УКАЗАНИЕ

21.07.2003 № 1247/1559

Шифр АБ121

[Включение устройств контроля схода и воло-
чения деталей подвижного состава (УКСПС)
на подходах к станциям, мостам и тоннелям.
Дополнение № 7 к 419716-СЦБ.Тр
Изменение № 1 к 1247/1525]

Рисунок 1

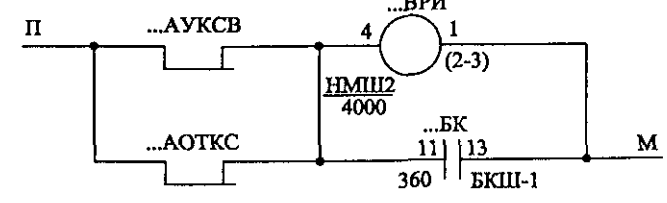
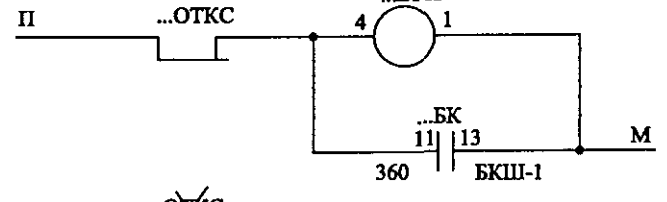
С целью исключения передачи речевой информации при срабатывании реле КС кон-
троля схода подвижного состава за время переключения питающих фидеров на станциях
устанавливается реле включения речевого информатора ...ВРИ, имеющее замедление на
отпадание в пределах 1,5 - 2 с, а в схеме включения речевого информатора вместо контактов
реле ...АУКСВ и ...АОТКС (рис.1) и ...ОТКС (рис.2) включаются фронтовые контакты реле
...ВРИ.

Рисунок 2

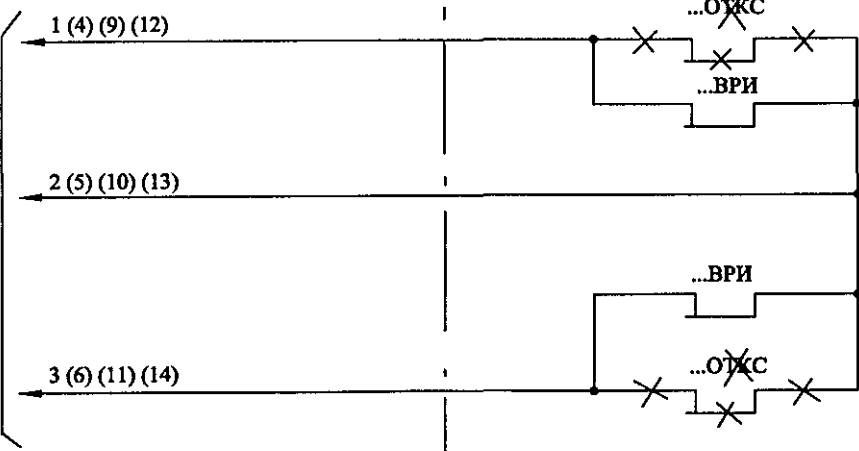
В схемах, выполненных по указанию № 1247/1458, вместо тыловых контактов
НАУКСВ и НАОТКС (ЧАУКСВ, ЧАОТКС) следует включить тыловые контакты реле НВРИ
(ЧВРИ).
